2 エンジン

1JZ-GEエンジン (4WD)

4WD化にともない、シリンダーブロック、オイルパン、スロットルボデー、エンジンマウンティング、エンジンコントロールシステムなど各部の変更を行いました。

1. オイルパン、オイルストレーナー

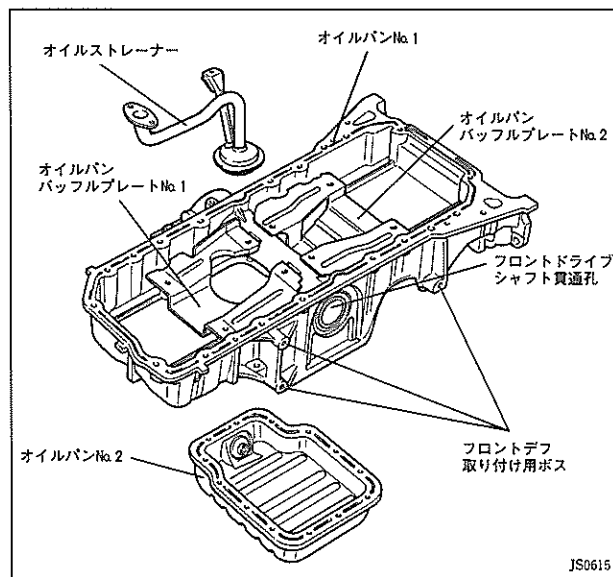
- オイルパンは、フロントデフ取り付け用ボスとフロントドライブシャフト貫通孔を設定し、4WD駆動系の搭載に対応する形状としました。
- オイルストレーナーは、オイルパンNo.1に取り付ける方式からオイルポンプ吸入口へ直接取り付ける方式に変更しました。

2. オイルポンプ

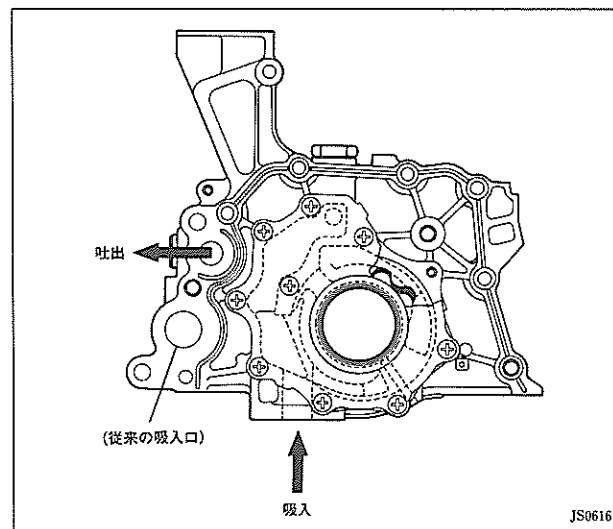
- オイル吸入口にオイルストレーナーを直接取り付けるため、オイル吸入口の位置を変更しました。

3. オイルフィルター、オイルフィルターブラケット

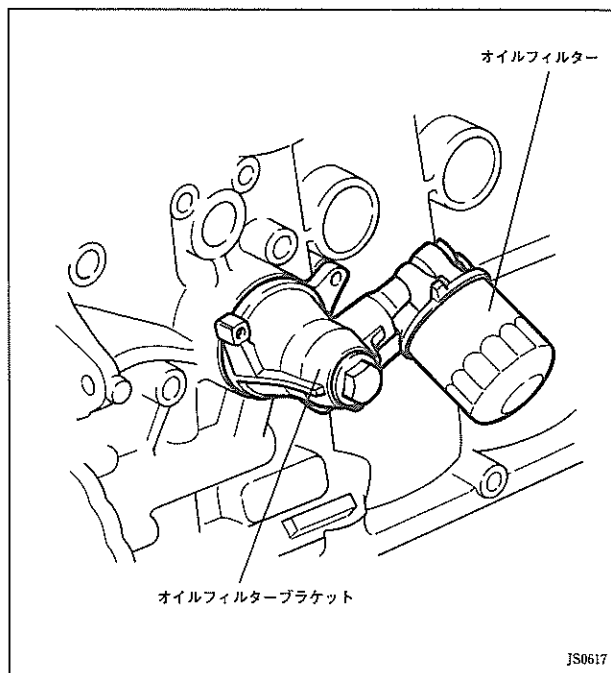
- 4WD化に対応する形状とするとともに、オイルフィルター交換時のサービス性の向上をはかりました。

4. オイルレベルゲージ

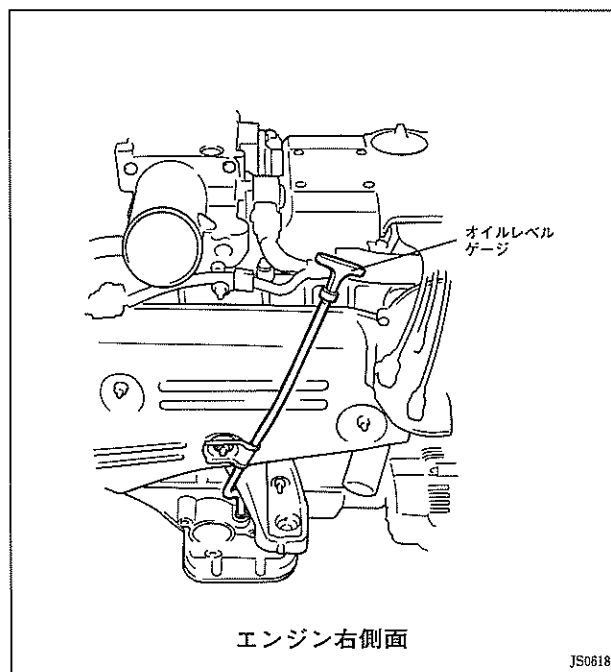
- エンジン左側に4WD駆動系部品が集中するため、オイルレベルゲージをエンジン左側から右側に設定しました。

1. スロットルボデー

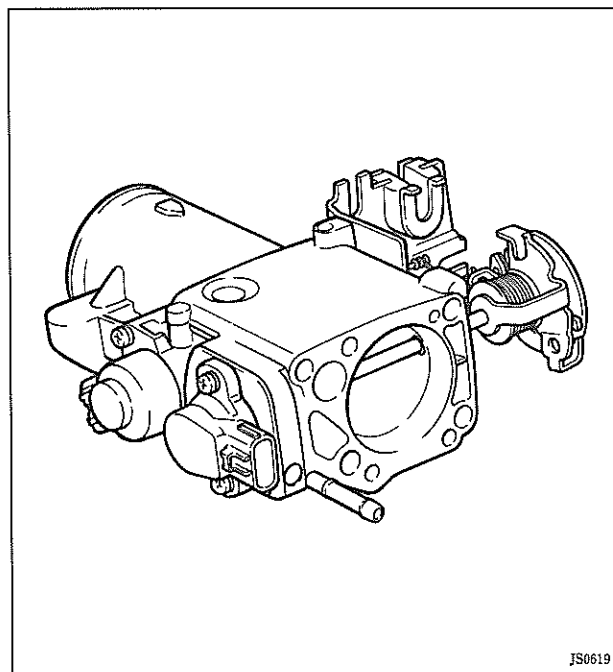
- サブスロットルポジションセンサー, サブスロットルアクチュエーターなしのタイプを採用しました。

2. エキゾーストパイプ

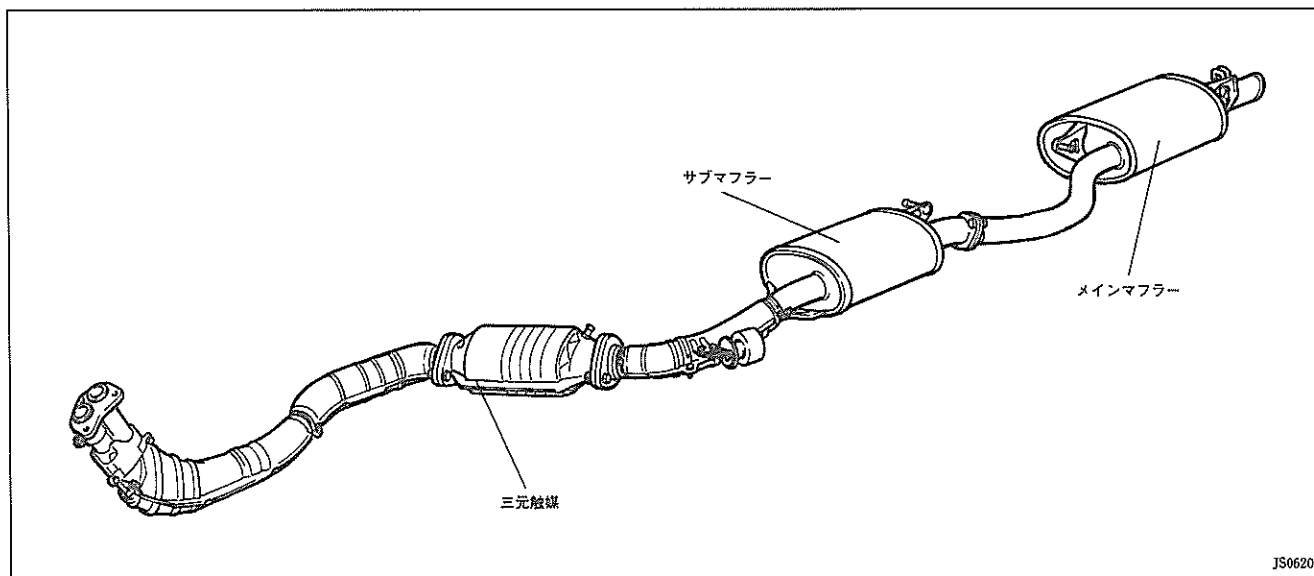
- 4WD駆動系の搭載に対応する形状としました。

1. エンジンコントロールシステム全般

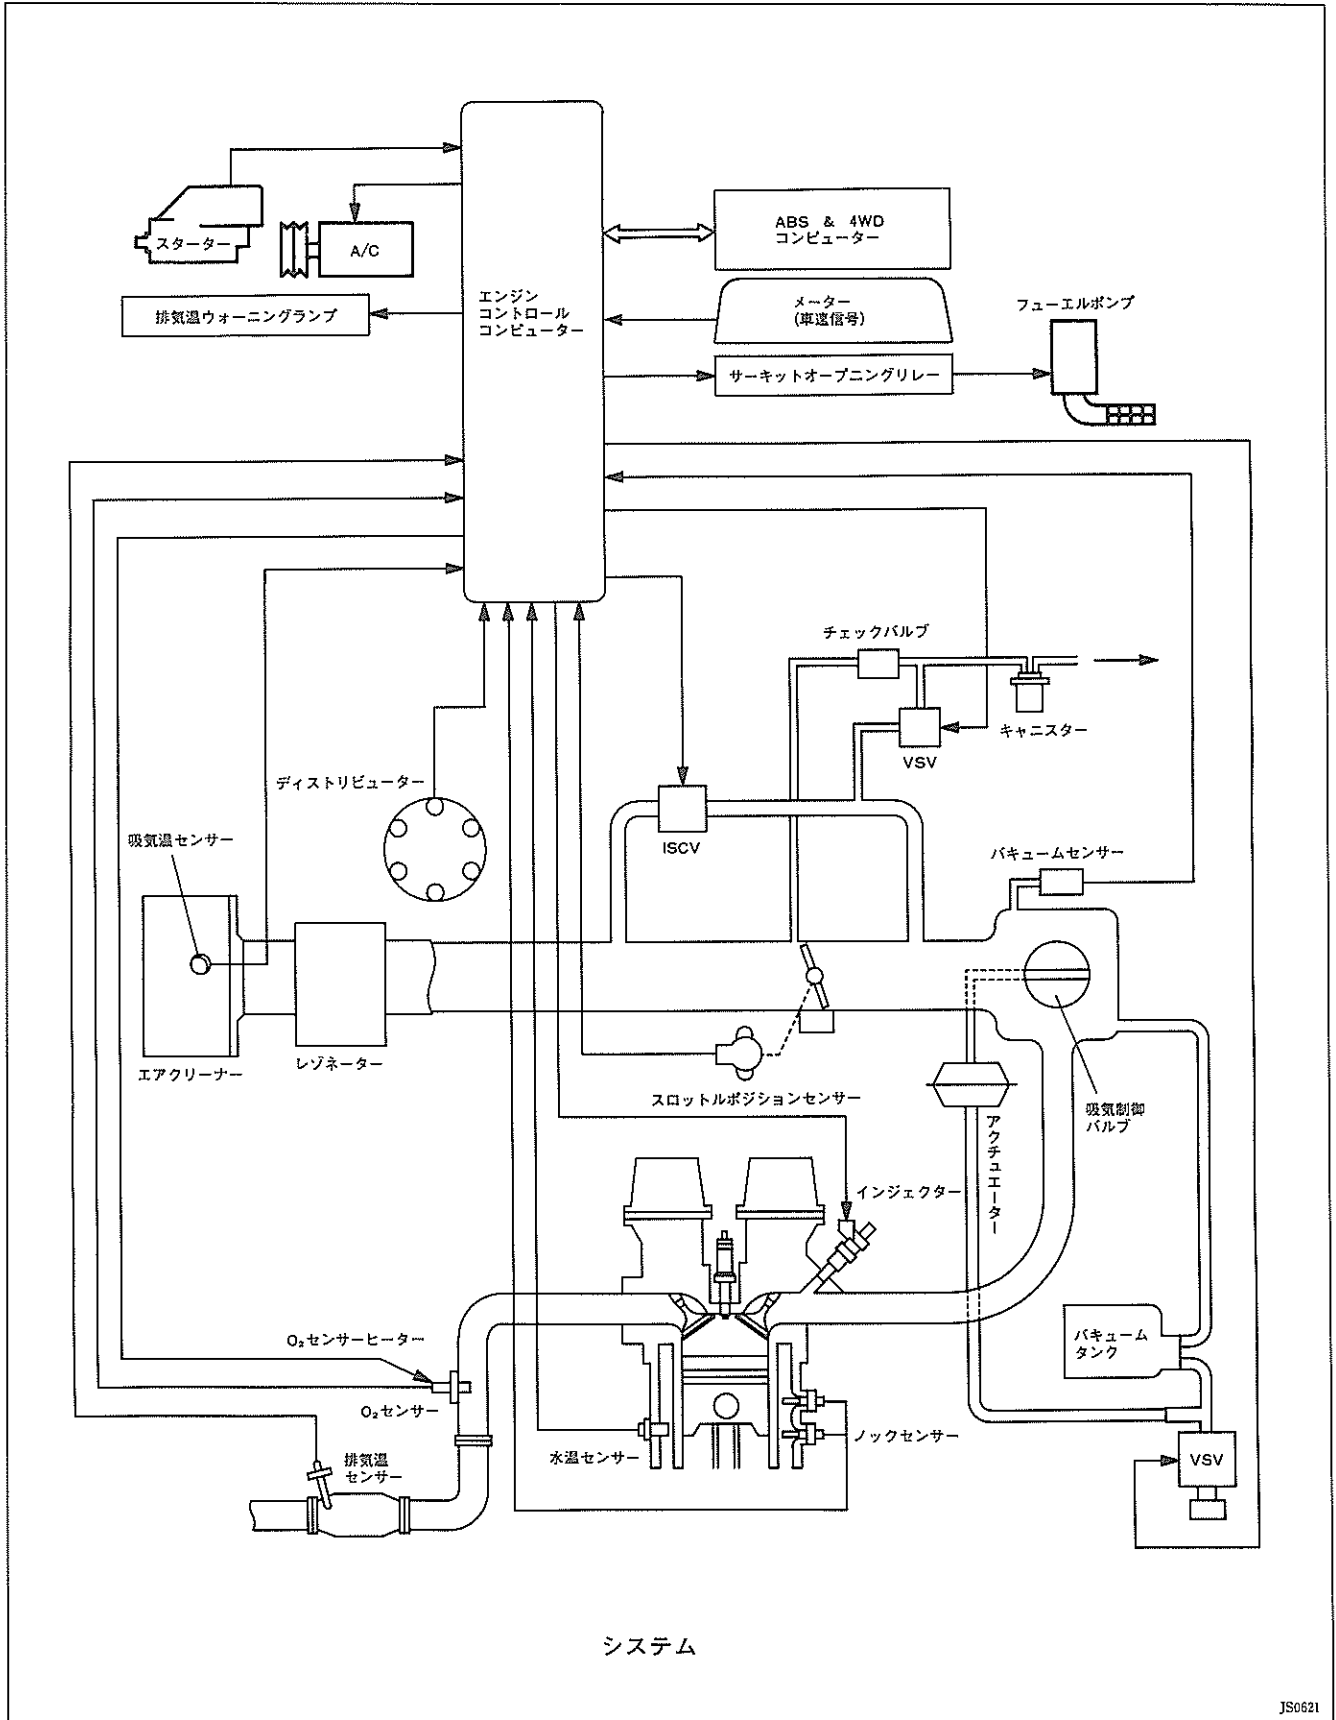
●ABS & 4WDコンピューターとの通信制御を行うとともにダイアグノーシス診断項目の変更を行いました。

1. エンジンマウンティング

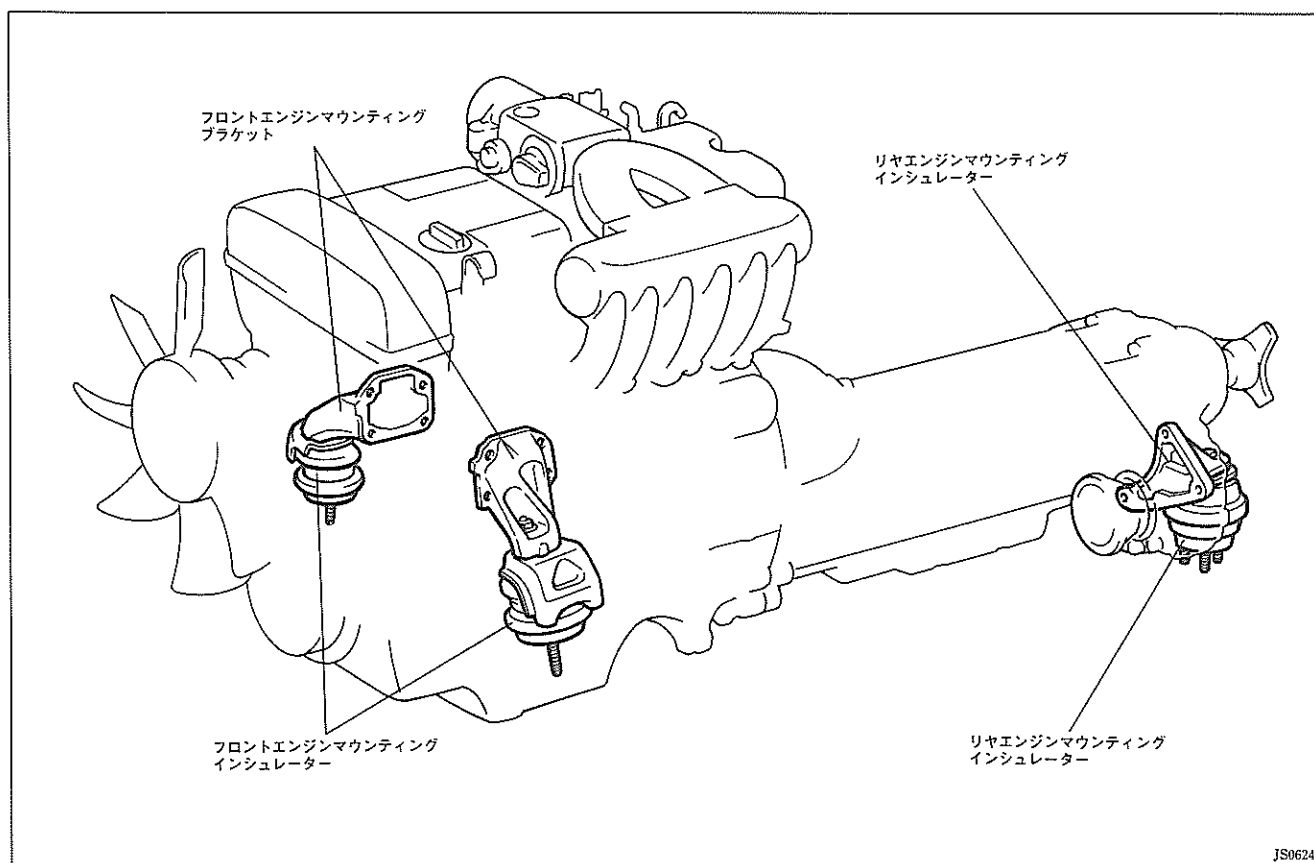
●エンジンマウンティングブラケットを4WD駆動系の搭載に対応する形状としました。
